PDB. 180 – AMBITO 15
MODIFICA PUNTUALE AREE INONDABILI T. RECCO

Piano di Bacino	Pdb 180 – Ambito 15
Bacino idrografico	Torrente Recco
Estremi atti di approvazione della modifica	D.G.P. 399 del 4/12/2007
Localizzazione della modifica (comune, corso d'acqua, località, etc.)	Torrente Recco a valle della confluenza con il t. Arbora in Comune di Recco
Indicazione norma di piano e/o criteri alla base della modifica (citazione norma del pdb ai sensi della quale si è approvata la modifica, specificazione criteri ed indirizzi dell'AdB applicati per la modifica specifica, etc.)	Art. 24 Normativa di Piano L.R. 18/99, art. 97 comma 15
Descrizione della modifica apportata (area interessata e relativa tipologia di pericolosità, tipologia della modifica, carte modificate, motivazione, etc.)	Analisi di congruenza tra verifiche idrauliche e mappatura delle aree inondabili e conseguente revisione degli elaborati idraulici. Carte modificate: carta delle aree inondabili, carta delle fasce fluviali, carta dell'uso del suolo, carta degli elementi a rischio, carta del rischio idrogeologico, carta degli interventi. Documenti modificati: relazione idraulica, piano degli interventi e verifiche idrauliche.

Piano pre-vigente – Carta del reticolo idrografico e della rete idrografica significativa (dettaglio)

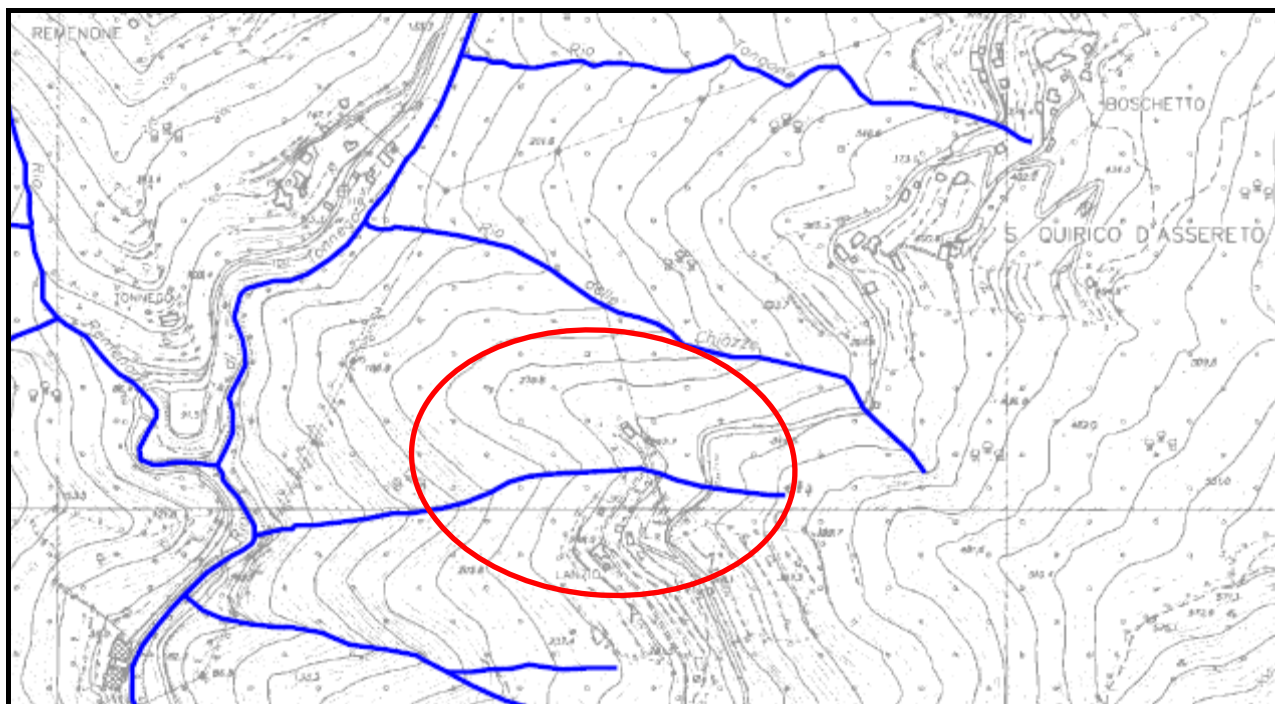
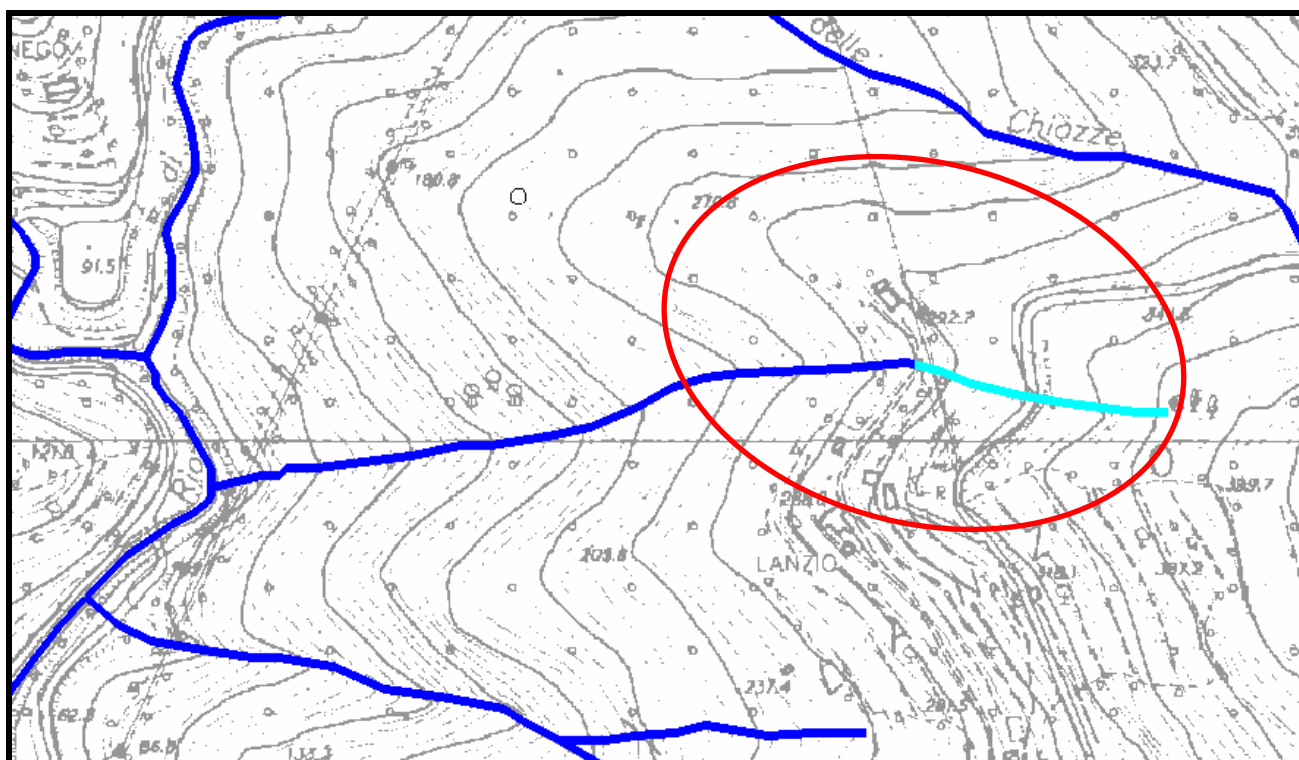
Rilevato inoltre che è stata presentata da parte di un privato una richiesta di modifica del Piano volta all'eliminazione dalla "Carta del reticolo idrografico e della rete idrografica significativa" del rio Seggiazio in località San Quirico d'Assereto in Comune di Rapallo;

Atteso che l'Ufficio Pianificazione di Bacino ha effettuato un sopralluogo rilevando un'incisione evidente, con opere di attraversamento della viabilità esistente e che dall'esame delle planimetrie il rivo risulta individuato soltanto nel tratto a valle della Strada Vicinale di Lanzio;

Considerato che nella seduta del 15/11/2007 il Comitato Tecnico Provinciale ha esaminato la pratica istruita dall'Ufficio e ha proposto di modificare la "Carta del reticolo idrografico e della rete idrografica significativa" indicando come "significativo" il tratto segnalato dalle mappe catastali e come "non significativo" il tratto restante verso monte;

Carta delle aree inondabili e delle aree storicamente inondate

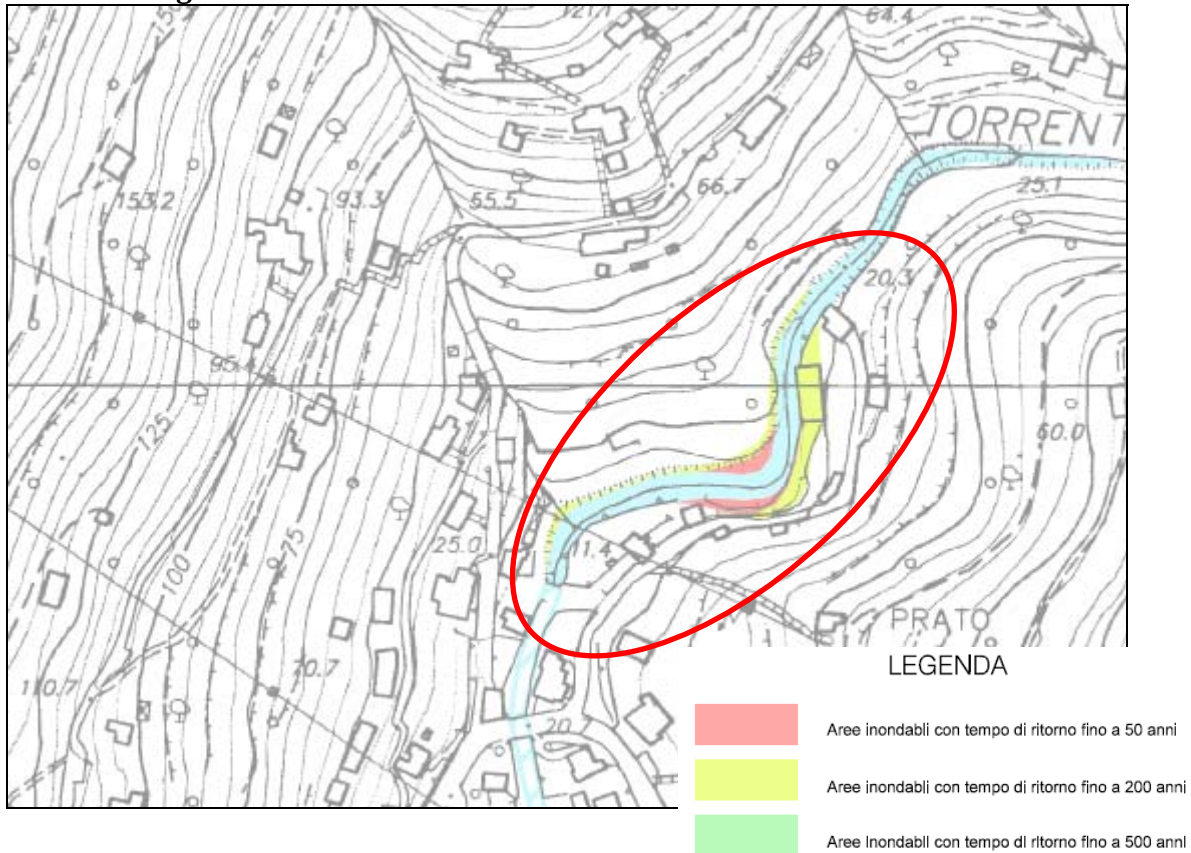
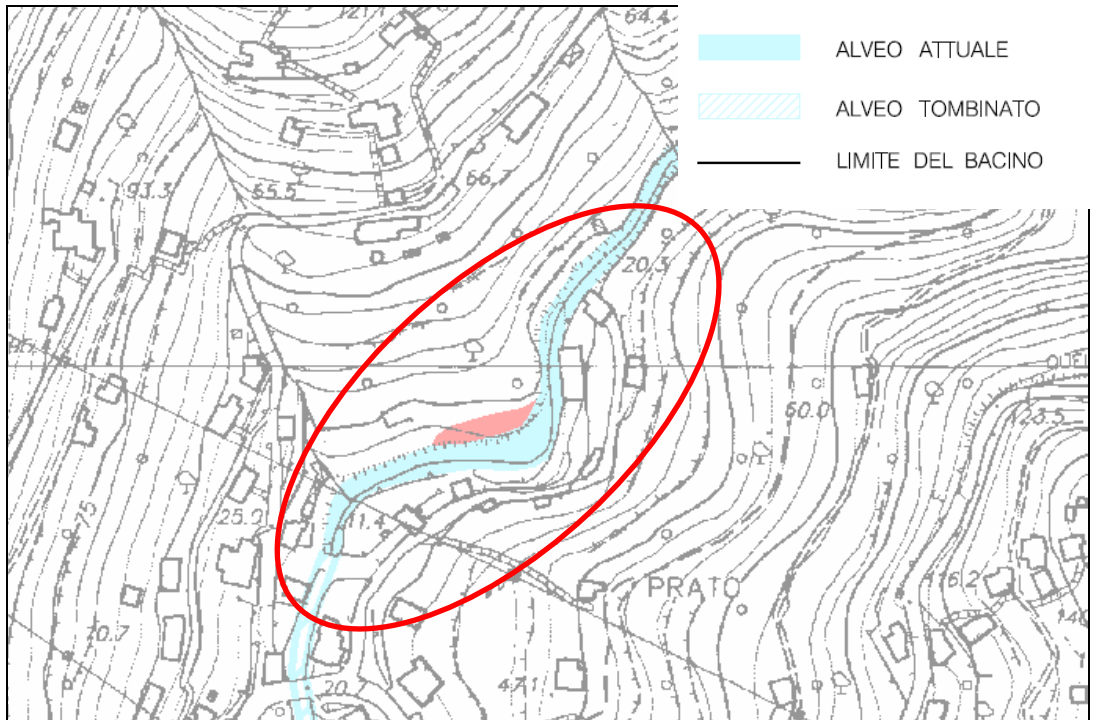
Atteso che un soggetto privato ha richiesto una modifica con nuova delimitazione delle aree inondabili del torrente Semorile in località Piano in Comune di Zoagli, a seguito di studio idraulico di approfondimento;

Considerato che in data 11/10/2007 il Comitato Tecnico Provinciale ha esaminato la richiesta sulla base della documentazione tecnica fornita e della pratica istruita dall'Ufficio, proponendo la modifica delle aree così come richiesta;
